Европейская экономическая комиссия**Комитет по внутреннему транспорту****Рабочая группа по внутреннему водному
транспорту****Шестьдесят шестая сессия**

**Унификация технических предписаний и правил
безопасности на внутренних водных путях:****Рекомендации, касающиеся согласованных
на европейском уровне технических предписаний,
применимых к судам внутреннего плавания
(второй пересмотренный вариант резолюции № 61)****Поправки к приложению ко второму пересмотренному
варианту резолюции № 61 о рекомендациях, касающихся
согласованных на европейском уровне технических
предписаний, применимых к судам внутреннего
плавания****Записка секретариата****Мандат**

Поправки к рекомендациям, касающимся согласованных на европейском уровне технических предписаний, применимых к судам внутреннего плавания (приложение ко второму пересмотренному варианту резолюции № 61)

Рис. 1

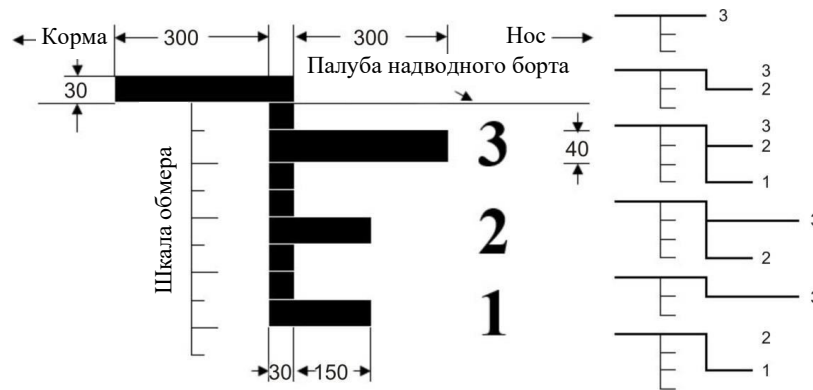
1. Раздел 4-3 изменить следующим образом

4-3.3 Марки осадки должны наноситься следующим образом:

a) самая верхняя марка осадки наносится в направлении к корме и представляет собой прямоугольник длиной 300 мм и высотой 30 мм с горизонтальным основанием, совпадающим с плоскостью допускаемой максимальной осадки. Если самая верхняя марка осадки является маркой осадки для зоны 3, то высота ее составляет 40 мм;

b) дополнительные марки осадки наносятся в направлении к носу судна, и для них действуют следующие положения:

i) марки осадки для зоны 3 состоят из прямоугольника длиной 300 мм и высотой 40 мм;

ii) марки осадки для зон 1 и 2 представляют собой прямоугольник длиной 150 мм и высотой 30 мм с горизонтальным основанием, совпадающим с плоскостью максимальной допустимой осадки;

c) если добавляемая марка осадки для зоны 3 или 4 совпадает с самой верхней маркой осадки, то последняя не обязательна.

4-3.4 Рядом с марками осадки в направлении к носу судна указывается соответствующий номер зоны в виде цифр высотой 60 мм и шириной 40 мм; для зоны 4 указывать номер необязательно.

4-3.5 Марки осадки, предусмотренные пунктами 4-3.3 и 4-3.4, и их ориентация должны соответствовать рис. 1.

Рис. 2

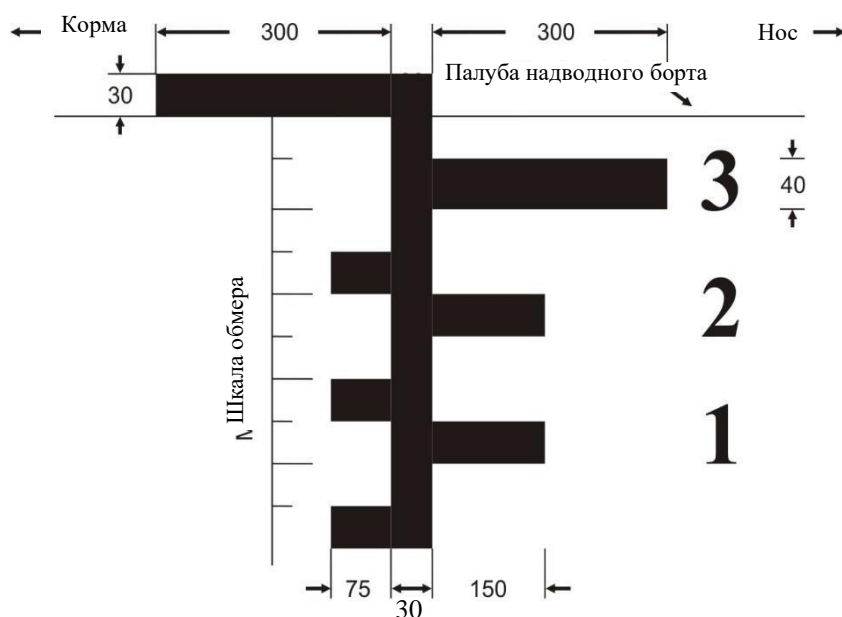
4-3.11 В случае судов с открытыми трюмами, помимо положений пункта 4-3.6, марки осадки для соответствующих зон дополняют направленным к корме прямоугольником длиной 75 мм и высотой 30 мм с горизонтальным основанием, совпадающим с уровнем максимально допустимой осадки для плавания в соответствующей зоне с открытыми трюмами.

4-3.12 Марки осадки, предусмотренные пунктом 4-3.11, и их ориентация должны соответствовать рис. 2.

Рис. 3
Грузовая марка

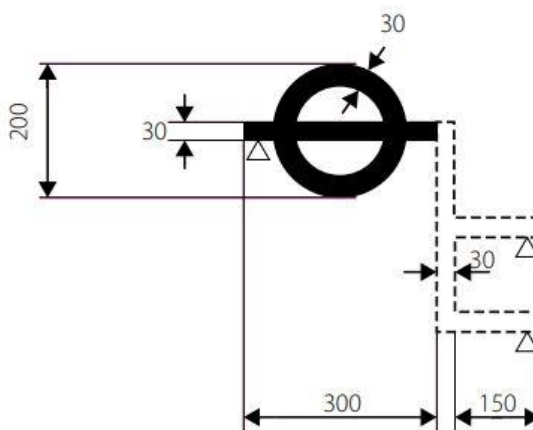
4-3А.4 Марка обмера/осадок для зон 1 и 2, расположенная на миделе, может быть заменена грузовой маркой.

Грузовая марка состоит из кольца, пересеченного по центру горизонтальной линией, с дополнительными линиями надводного борта в случае необходимости.

Ширина кольца и всех прочих линий грузовой марки — 30 мм, наружный диаметр кольца — 200 мм, длина горизонтальной линии, пересекающей кольцо — 300 мм, а размеры цифр, указывающих зоны, составляют 60 × 40 мм (см. рис. 3).

Центр кольца должен находиться на миделе судна. Горизонтальная линия, пересекающая кольцо, нижней своей кромкой должна проходить через его центр и являться линией надводного борта.

Если судно предназначено для судоходства в различных зонах плавания, то в направлении носа от центра кольца наносятся вертикальная черта и дополнительные линии надводного борта длиной 150 мм.
